调整主要内容

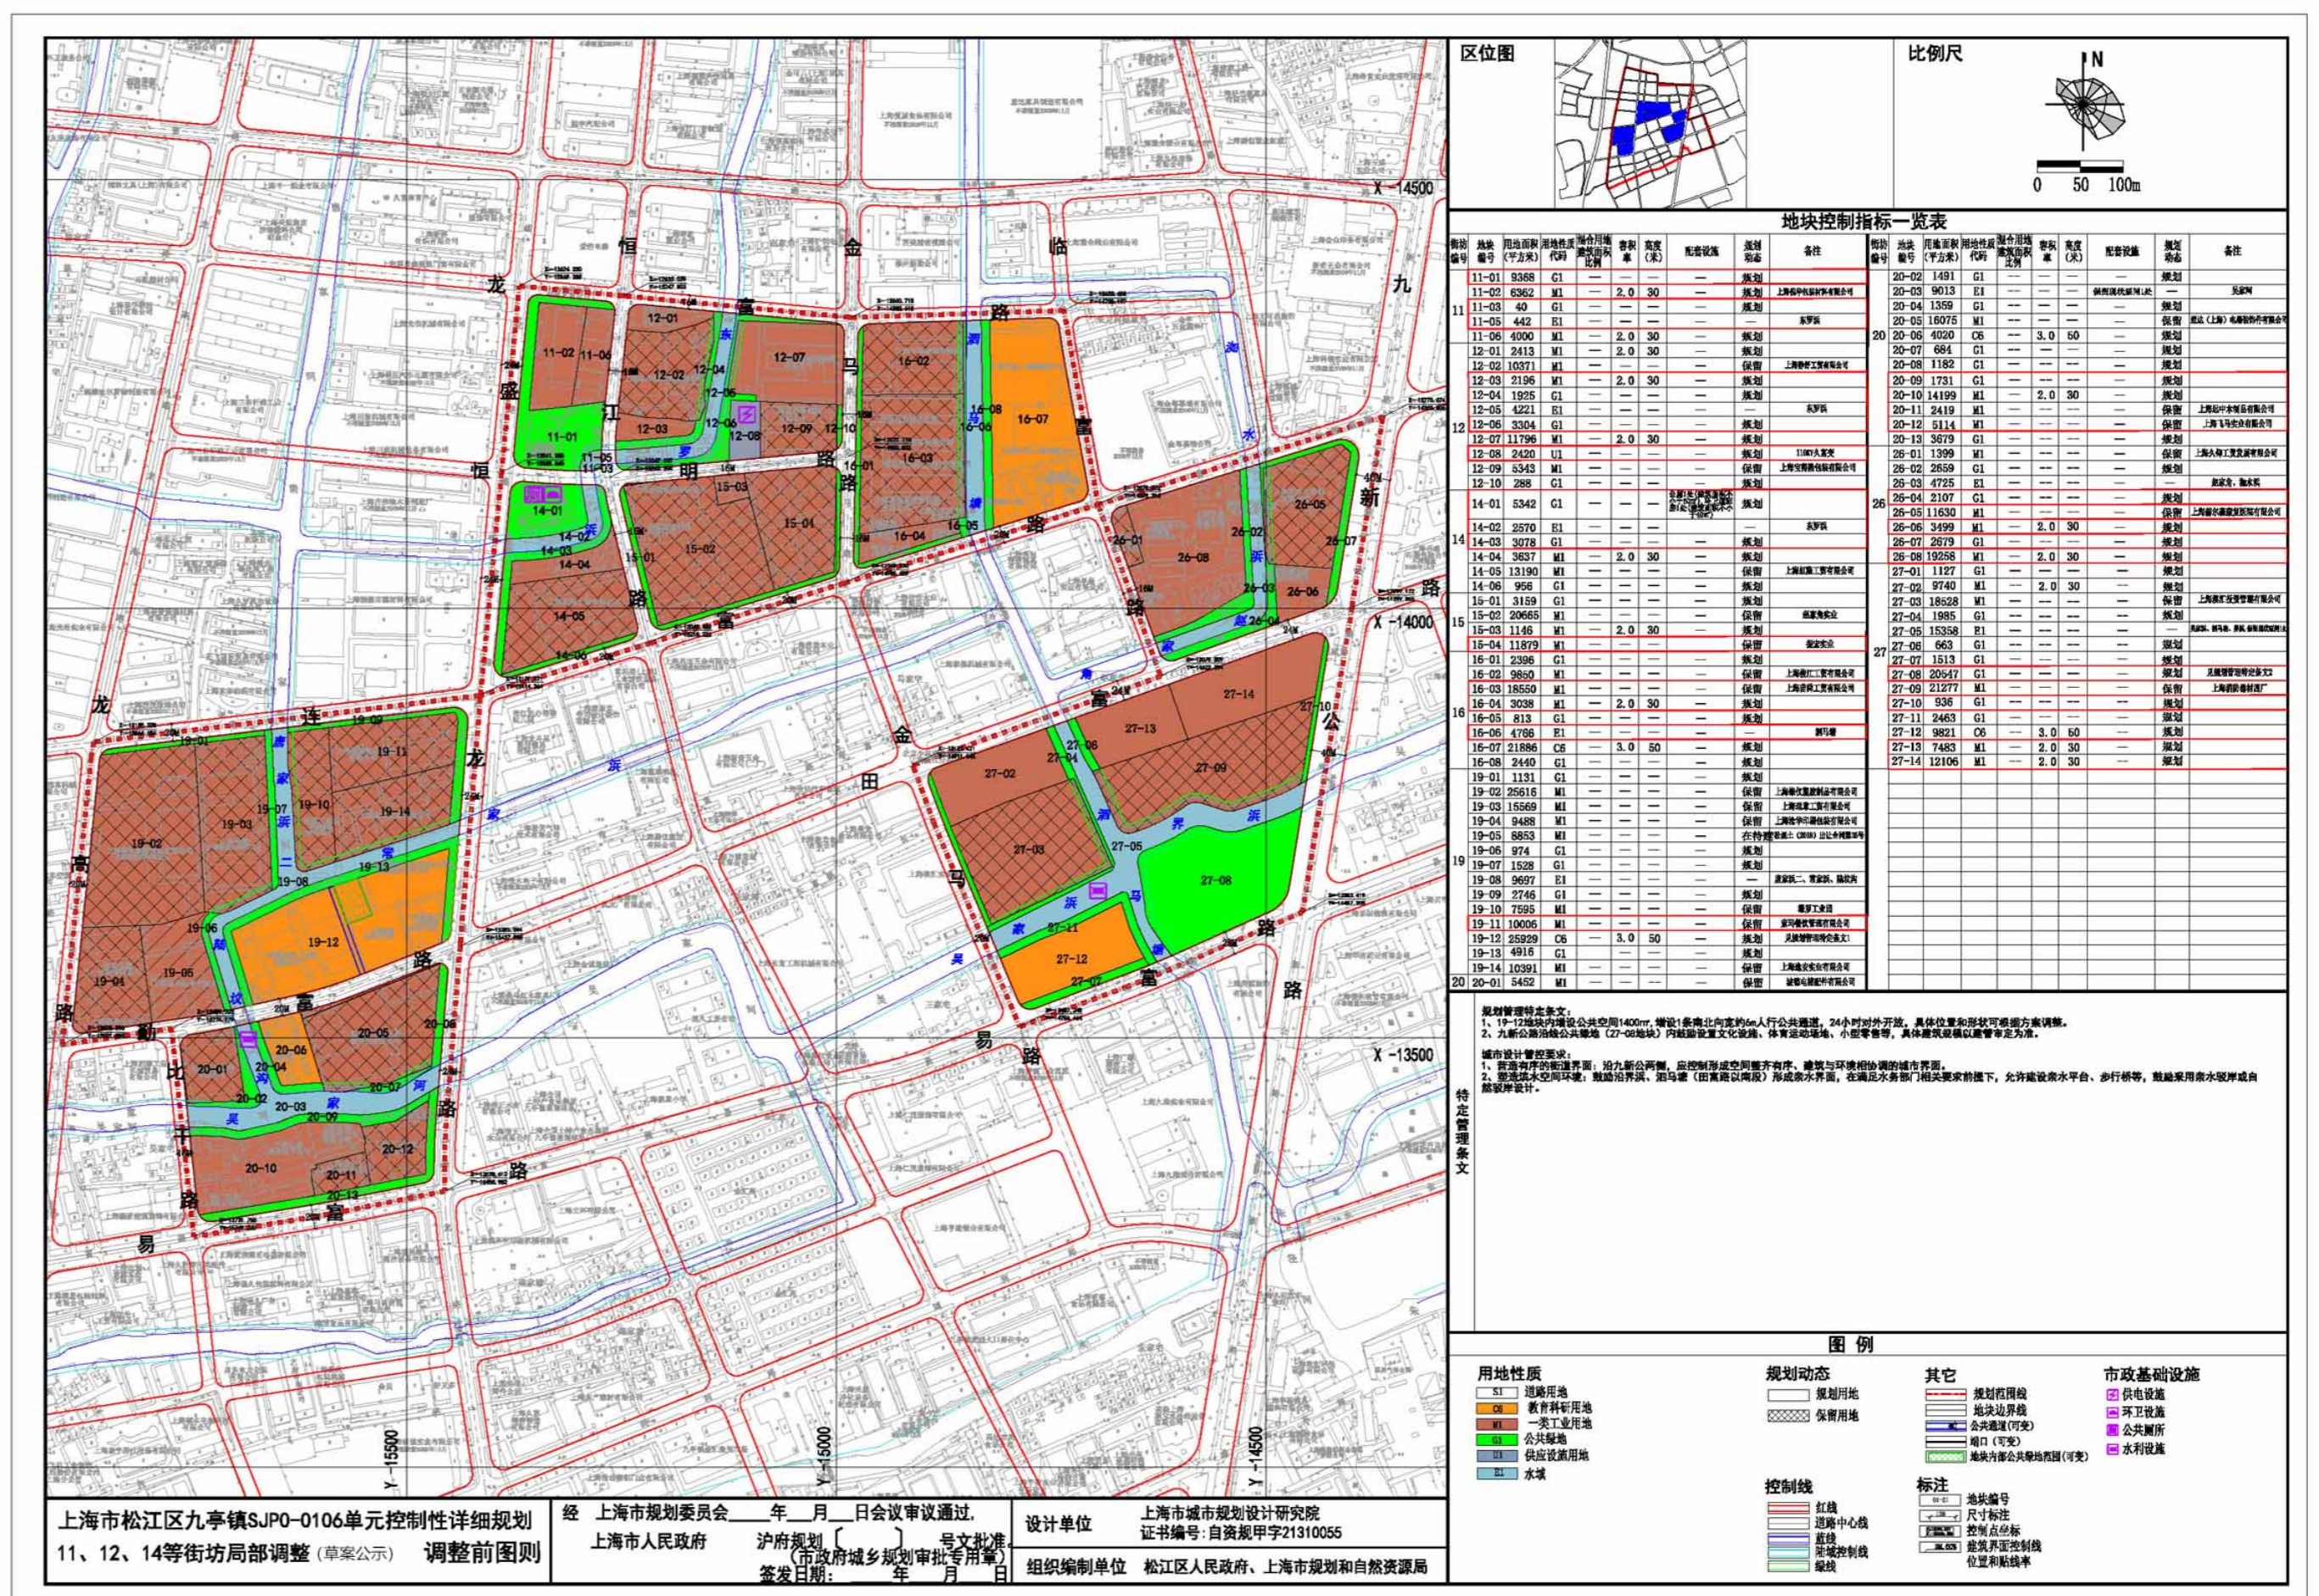
11街坊：结合市政需求，新增11-07地块，用地面积0.24公顷，用地性质为供应设施用地（U1）。

12街坊：结合蓝线调整和市政用地调整，取消原规划12-03地块（M1），新增12-08地块（M1），用地面积约0.3公顷，容积率2.0、建筑高度30米。

14街坊：取消原规划14-04地块（M1），新增14-07地块（G1），用地面积约0.8公顷。

15街坊：结合企业改扩建诉求，原15-02地块规划动态从保留调整为规划，用地面积不变，容积率2.0、建筑高度30米。

16街坊：16-04地块用地面积从0.3公顷调整至0.4公顷，容积率2.0、建筑高度30米不变，16-07地块规划动态由规划调整为在待建。

19街坊：结合产业类项目需求，原19-12地块用地性质从研发用地（C6）调整为一类工业用地（M1），容积率2.0、建筑高度30米。20街坊：结合产业类项目需求，将原规划工业用地20-10地块和保留工业用地20-11、20-12地块合并为20-14地块，用地性质一类工业用地（M1），用地面积约2.3公顷，容积率2.0、建筑高度30米。

26街坊：将26-06地块用地性质从一类工业用地（M1）调整为研发用地（C6），容积率3.0、建筑高度50米，26-08地块规划动态由规划调整为在待建。
